パブリックコメントの取りまとめ結果について

計画等の案の名称	伊豆の国市文化財展示施設基本計画（案）	
公募期間	令和6年2月1日（木）～令和6年2月29日（木）	
提出人数	7人	
意見等の件数	21件	
内訳	意見等により修正した件数	3件
	意見等を考慮した上で修正しなかった件数	17件
	その他（賛否のみを記載したものなど）	1件

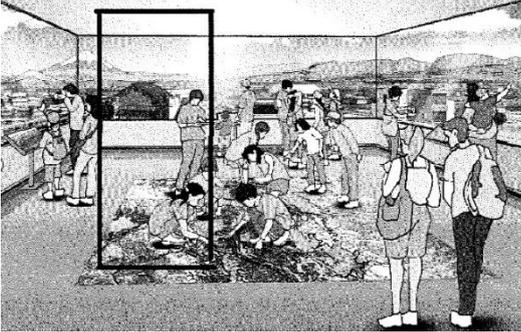
3 該当箇所	46 ページ	項目：第6章3-4. 展望（エピローグ）展示
意見等	<p>展望展示イメージ図案に、大きな誤りがあるので、修正が必要と考えられます。</p> <p>本イメージ図案は、窓の外の色々のやや左側に時代劇場の大ホールや富士山が描かれていることから判断して、展望室の南側から北側方向を見た図であることが判ります。</p> <p>そして大きな床面航空写真が、展望室の床の中央部に設置されていて、数名の人物が航空写真を見ている様子が描かれています。</p> <p>展望室の大きさは、34 ページの3階ブロックプランから、南北 12 m、東西 12mの正方形ですので、イメージ図案の床面航空写真は、一辺約 6 mの四角形の図が描かれています。</p> <p>そしてイメージ図案の右手前に描かれている外人観光客風のカップルは、床面航空写真の南側から床面航空写真を眺めているので、展望室の南側窓から 1～2 m ぐらいの位置に立っていると推定できます。</p> <p>展望室には、3階ブロックプランに記載されているように、中央のやや南西よりの位置にエレベーター室と階段スペースがありますので、南側窓から約 5 mの位置にエレベーターの入り口が設置されると考えられます。</p> <p>本イメージ図案の中央やや左側の床面航空写真の上でしゃがんでいる女の子の位置が、南側窓から約 5 mの位置でありエレベーターの出入り口付近になると推定されます。</p> <p>エレベーターの出入り口の前には、乗り降りする人のための共用スペースとなるため、床面航空写真を設置することはできません。</p> <p>よって、イメージ図案に描かれているような大きな床面航空写真は、設置できないことになります。</p> <p>本イメージ図案は、描く視点が南側の壁の近くからの絵となっているので、3階エレベーターの周囲の壁や階段スペースの落下防止の手すりを描画する必要があります。</p> <p>さらにエレベーターの出入り口や階段降り口の共用スペースも考慮して、床面航空写真を現在のイメージ図の半分以下のサイズに縮小して、実現可能なイメージ図案に修正する必要があります。</p> <p>実現不可能なイメージ図案を、文化財展示施設基本計画に掲載し</p>

<p>ておくと、一般市民や関係者の方に誤った完成イメージを与えてしまい、今後の計画の実現に大きな問題になると考えられます。</p> <p>私も最初、本展望イメージ図案を見て、適度に広々とした展望室ができるものと、誤解してしまいました。</p> <p>展望展示イメージ案は、完成予想図として文言だけでは表現できない重要な計画内容ですので、削除するのではなく、実現可能なイメージ案に修正して基本計画に記載願います。</p> <p>参考までに、本展望イメージ図案に、太い黒枠でエレベーターの入り口の概略の位置を示した図を以下に添付します。</p>  <p>尚、本展示イメージ図案をそのままとしたい場合は、展望室のスペースを北方向に4m程度拡張して南北方向の長さを、約16mに変更すれば、本展望イメージ図案が実現可能となります。</p> <p>南北方向に4m拡張されたことにより、エレベーターの入り口の位置が南側に4mほど移動することになり、イメージ図案の手前側に移動することになり、床面航空写真も設置可能となります。</p> <p>その場合、ページ34の3階ブロックプランの変更や3階の面積表などの修正が必要となります。</p>
修正した理由	<p>3階の床面積は現計画どおりを維持することを前提とした上で、ご意見を踏まえ、市民の皆様などに誤解を与えることがないように、イメージ案を修正いたしました。</p>
修正内容	
<p style="text-align: center;">修正後</p>  <p style="text-align: center;">図 6-4 展望（エピソード）展示イメージ案</p>	<p style="text-align: center;">修正前</p>  <p style="text-align: center;">図 6-4 展望（エピソード）展示イメージ案</p>
